Ystads kommun

SAM 2016/32

2018-04-20

Synpunkter angående detaljplan för Simrishamn 1 och Borrby 1, Ystads kommun

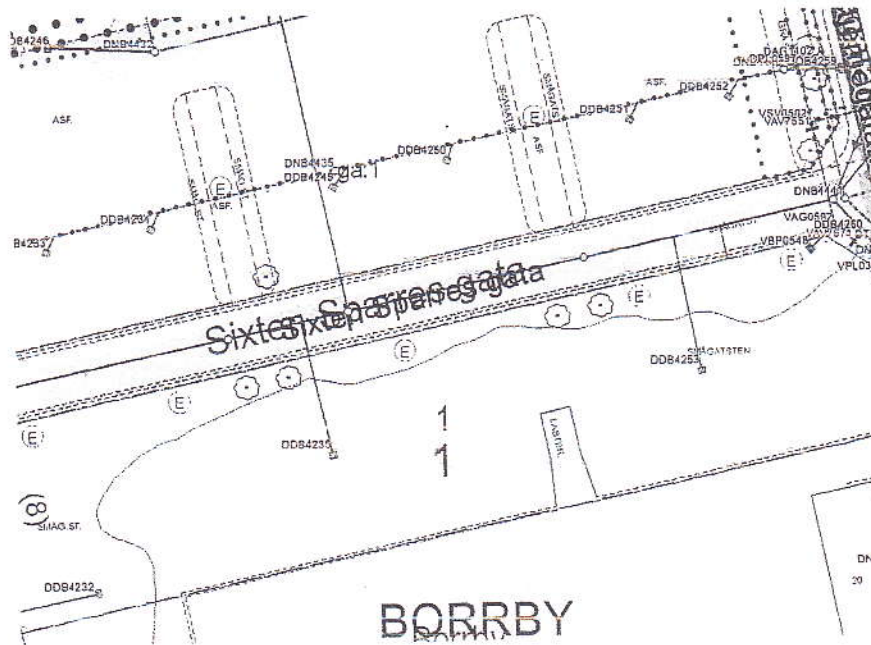
Träden

Träden är 4 stora gamla lindar, och ett av få gröna inslag på området. Aldern exakt är oklar men troligtvis kring 70-80 år. De har blivit hamlade en gång i tiden. Nu friväxande kronor. Vissa stamskador från grenar som knäckts, status på skadorna är oklart. Träden bedöms, efter okulär besiktning med park, vara värda att bevara.
